PRIMERGY TX150 S4 / TX150W S4 / TX150FT S4 使用上の注意

平成 19 年 2 月
富士通株式会社

1. 「PRIMERGY TX150 S4 ユーザーズガイド:B7FH-4391-01」 についての訂正事項

3.5 インチストレージベイ名称の訂正

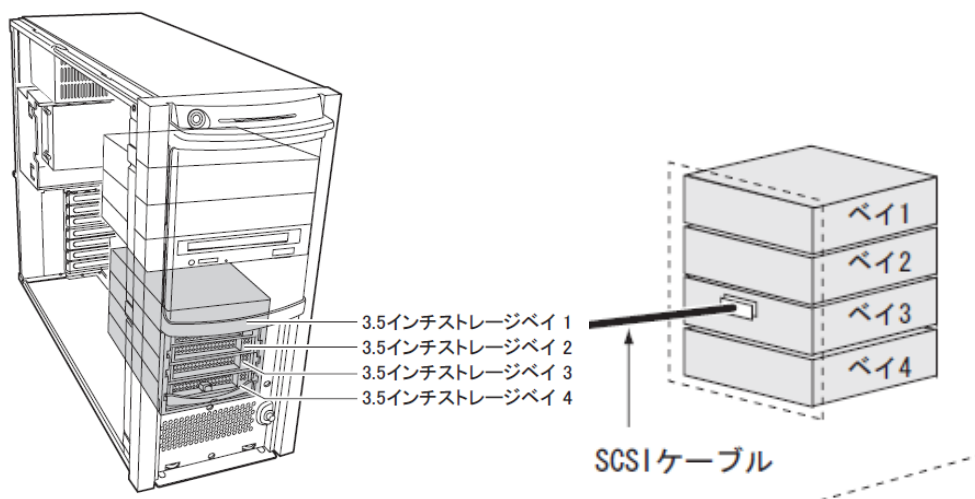
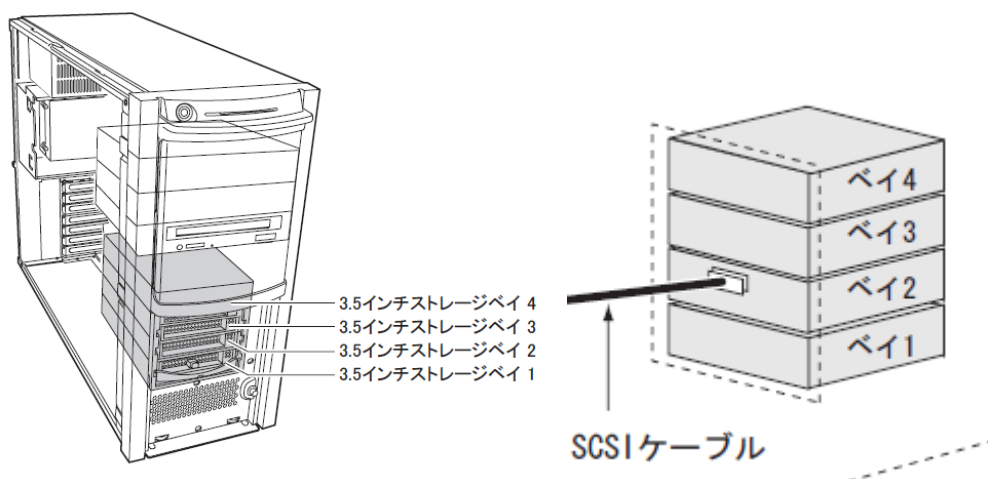
訂正 マニュアルの中で、3.5 インチストレージベイの名称を「上から、ベイ 1、ベイ 2、ベイ 3、ベイ 4」と記述しているところがありますが、正しくは「下から、ベイ 1、ベイ 2、ベイ 3、ベイ 4」となります。

訂正 5.5.4 高信頼ツールの一括インストール [PowerUpGear]

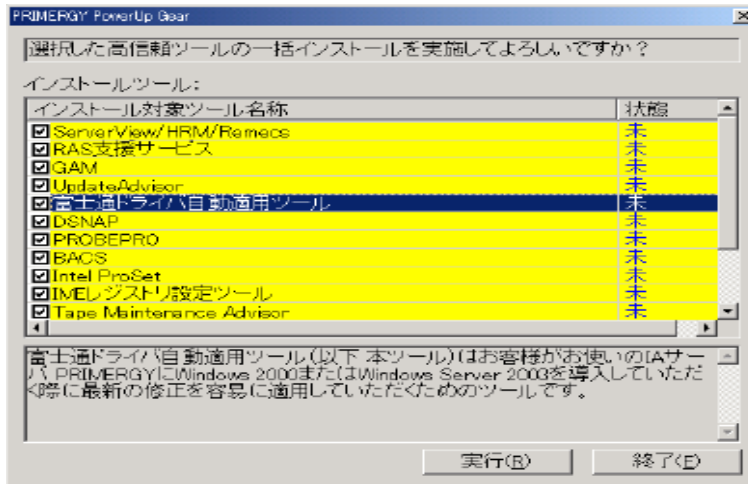
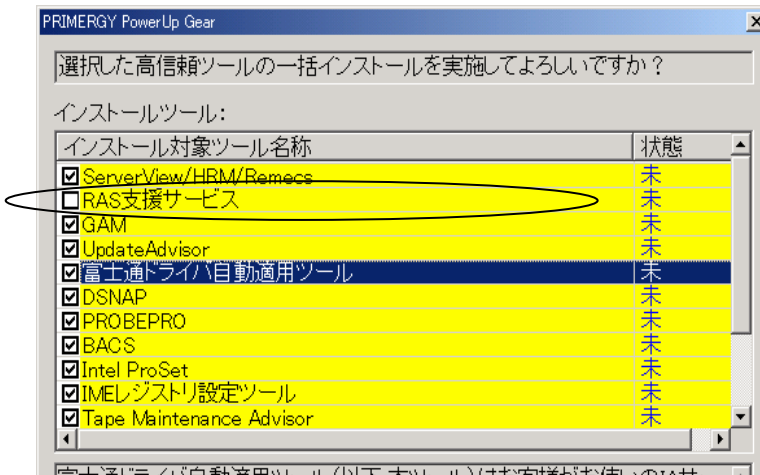
TX150 S4 では PowerUP Gear を使って「RAS 支援サービス」をインストールすることができません。インストールツールの選択画面で必ずチェックを外してください。

RAS 支援サービスをインストールする場合は、「6.2.1 RAS 支援サービスのインストール」を参照の上、手動でインストールを行ってください。

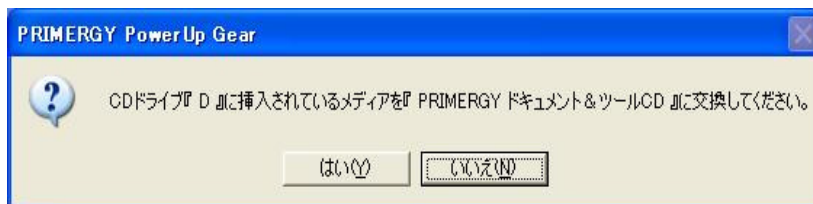
インストールツールの選択画面でチェックをつけたままインストールを開始した場合、「RAS 支援サービス」インストール中に以下のメッセージが表示されます。

必ず、「いいえ」をクリックし、インストールを行わないようにしてください。

3.5 インチストレージベイ名称の訂正

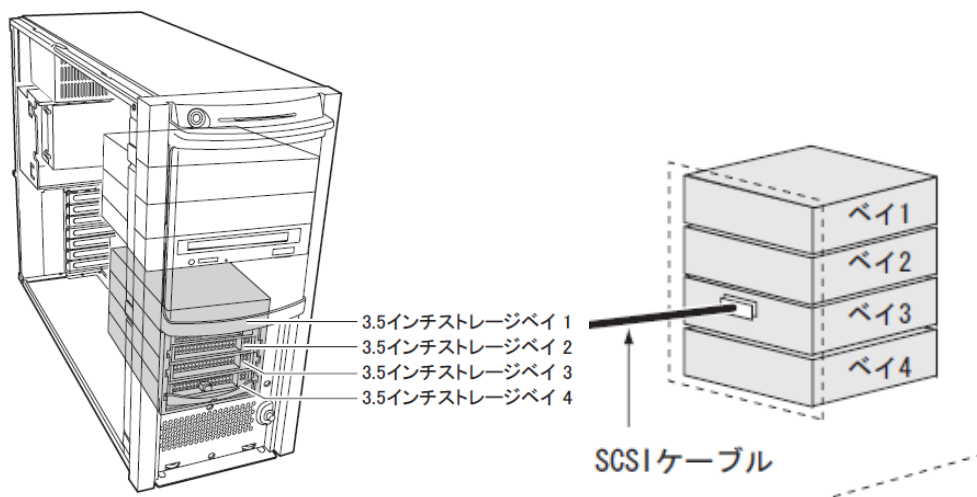
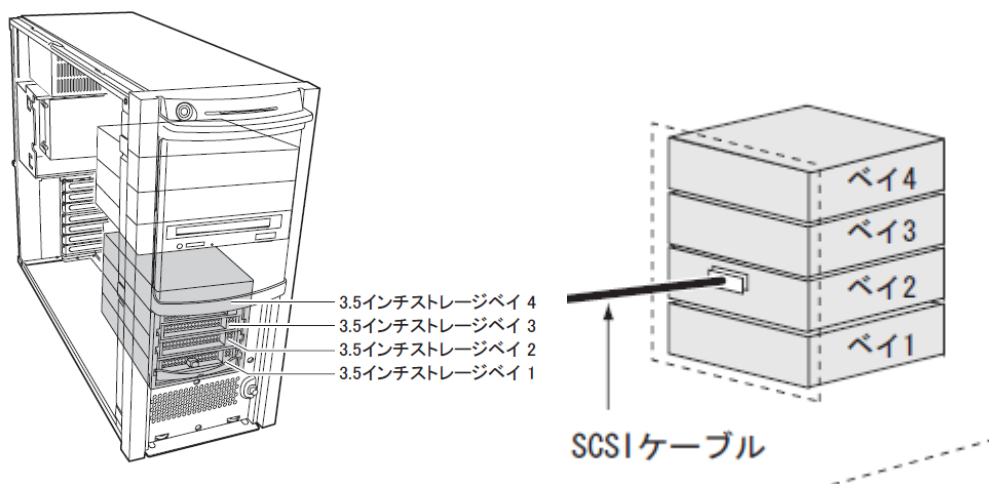
訂正 マニュアルの中で、3.5 インチストレージベイの名称を「上から、ベイ1、ベイ2、ベイ3、ベイ4」と記述しているところがありますが、正しくは「下から、ベイ1、ベイ2、ベイ3、ベイ4」となります。

訂正 5.5.4 高信頼ツールの一括インストール [PowerUpGear]
インストール方法 4 (関連ページP183)

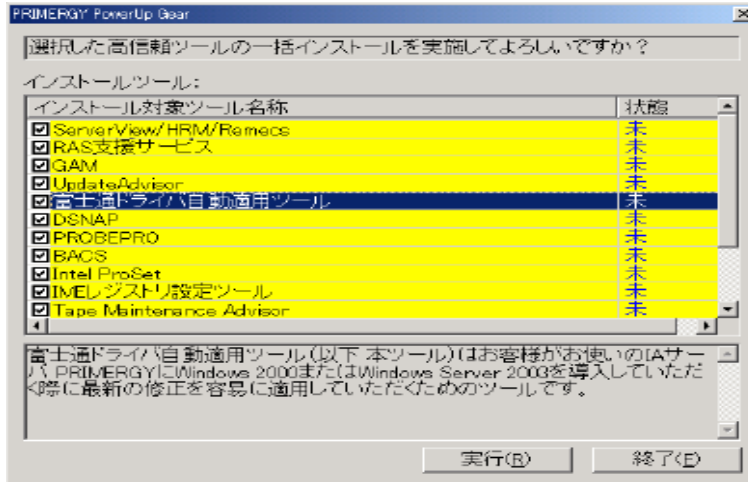
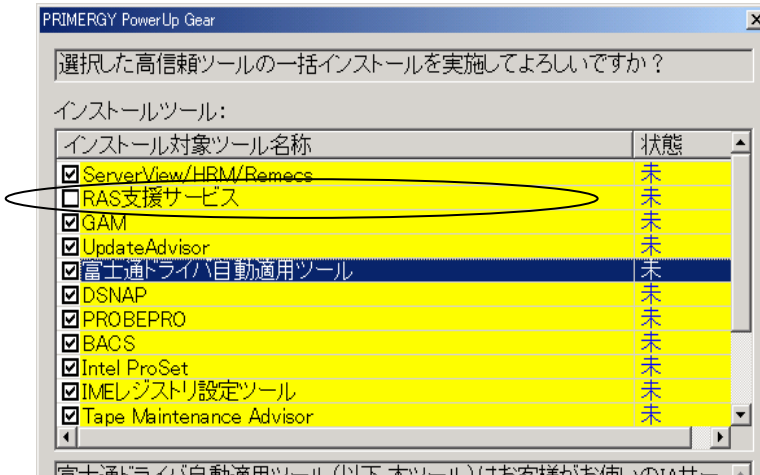
TX150W S4 では PowerUP Gear を使って「RAS 支援サービス」をインストールすることができません。インストールツールの選択画面で必ずチェックを外してください。

RAS 支援サービスをインストールする場合は、「6.2.1 RAS 支援サービスのインストール」を参照の上、手動でインストールを行ってください。

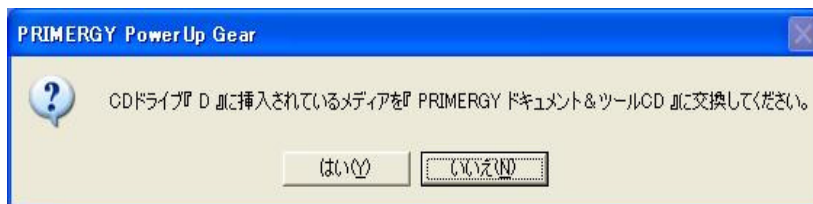
インストールツールの選択画面でチェックをつけたままインストールを開始した場合、「RAS 支援サービス」インストール中に以下のメッセージが表示されます。

必ず、「いいえ」をクリックし、インストールを行わないようにしてください。
